Projet minier Rose Lithium- Tantale

Première demande d'information

Juin 2019

Fig 1. Projet Rose Mining -Points d'impact – cartographie basée sur les documents techniques de CEC

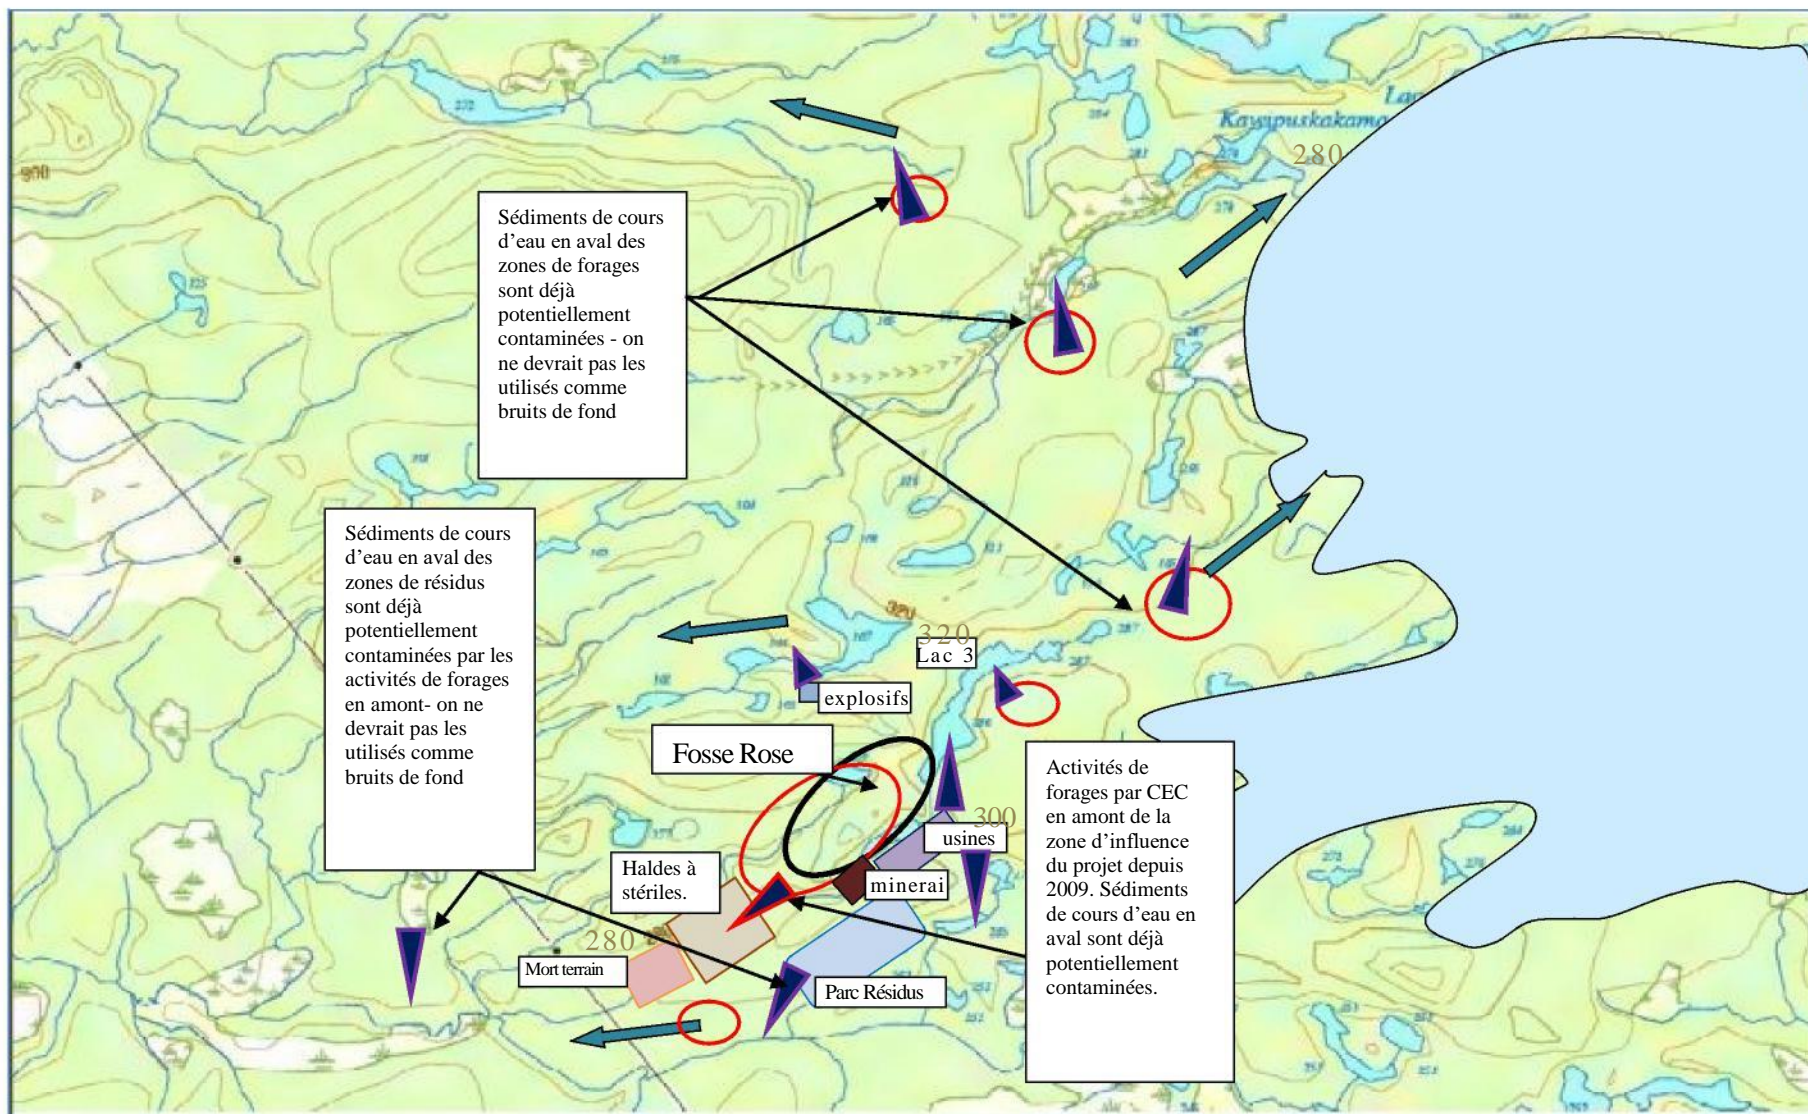
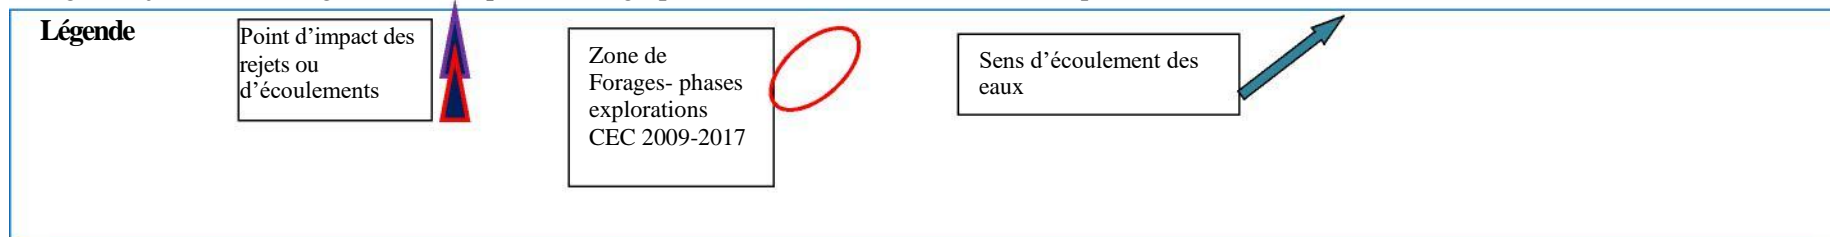
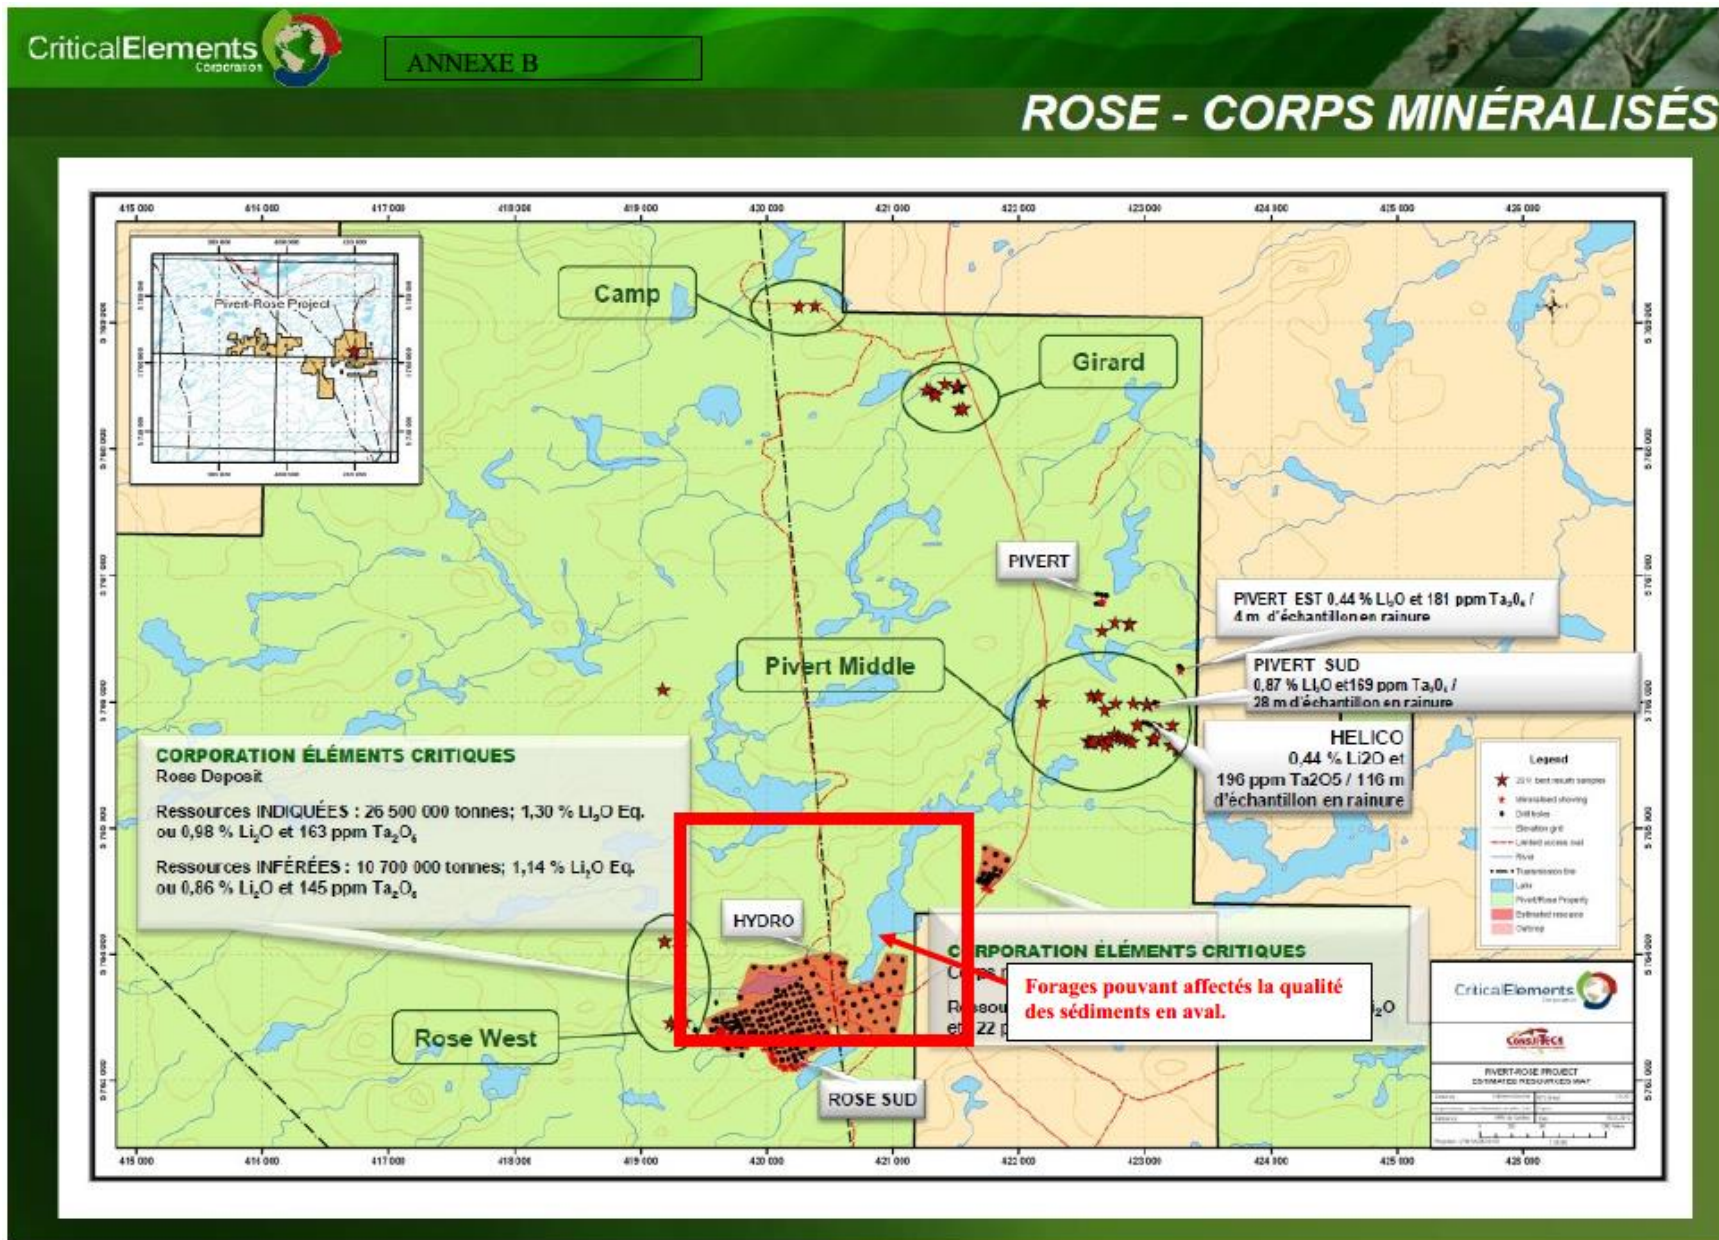
Annexe 2: Cartographie des zones de forages de Corporation Éléments Critiques entre 2009 et 2017 (cartographie réalisée par la Société pour vaincre la pollution (SVP) et fournie dans son document de commentaires soumis à l'Agence canadienne d'évaluation environnementale, avril 2019
